## WIJKRAAD EENEIND

Datum: 6 april 2016  
Onze referte: WE20160406  
Uw kenmerk:  
Betreft: ongevraagd advies omtrent veiliger maken van de Collseweg voor alle weggebruikers

Bijlage: Reconstructie voorstel.

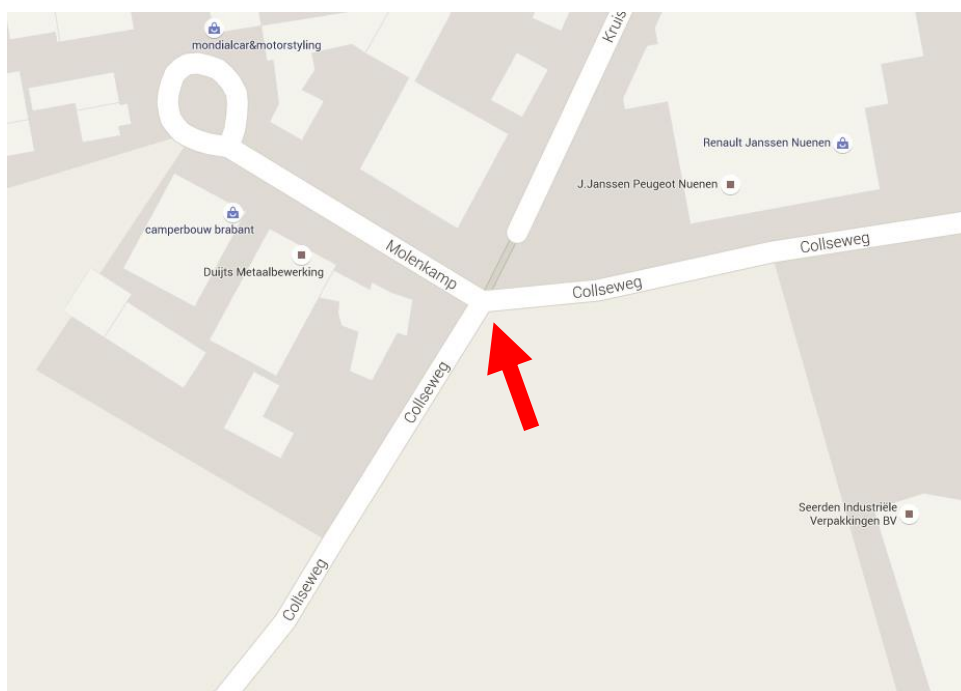
De Wijkraad zou in aanvulling op dit voorstel wel graag zien dat de versmalde doorgangen uitgerust worden met verkeersvoorrangsborden zodat het duidelijk is wie voorrang heeft. Dit om te voorkomen dat er een racewedstrijd ontstaat tussen twee aankomende auto's die beide als eerste tussen de versmalling door willen. De voorkeursvoorrangsrichting zou dan zo moeten zijn dat geen file voor de woningen ontstaat. Zo'n

zelfde verkeerssituatie was in het verleden gerealiseerd en bewezen effectief op de Opwettense weg nabij de rijtjeshuizen gelegen bij de Opwettense watermolen. Daarnaast wil de Wijkraad opmerken dat er op de Collseweg ter hoogte van de rode pijl in onderstaand kaartje een haakse bocht ligt die de snelheid goed afremt voor het gemotoriseerde verkeer, maar waarvan ook al menig maal is aangekaart dat de uitvoering zeer gevaarlijk is. Immers, gemotoriseerd verkeer dat vanuit Nuenen komt neemt daar vaak de binnenbocht om de Collseweg te blijven volgen met als gevolg dat ze op de verkeerde weghelft terecht komen en een gevaar vormen voor de fietsers en wandelaars richting Nuenen. Gemotoriseerd verkeer vanuit Eindhoven kan deze meer dan haakse bocht bijna niet nemen en wordt gedongen een ruime bocht te nemen waardoor ze ook op de verkeerde weghelft terecht komen. Dit levert weer een gevaar op voor de fietsers en wandelaars richting Eindhoven. De vraag is om hiervoor een alternatief te bedenken dat ervoor zorgt dat de uitvoering nog steeds een verkeersremmende werking heeft, maar die minder gevaarlijk is voor de zwakkere verkeersdeelnemers (fietsers en wandelaars). Om tijdelijk dit gevaarlijk punt te reconstrueren zou de kleine verhoging die daar ter plaatse aanwezig is verlaagd kunnen worden tot op straat niveau zodat deze haakse bocht iets geleidelijker verloopt. Wij willen er tevens op wijzen dat de Collseweg vanuit Nuenen tot aan de haakse bocht ook 30 kilometer zone is maar hierop niet is ingericht. Een aanpassing hiervan zou de algehele verkeersveiligheid ten goede komen.
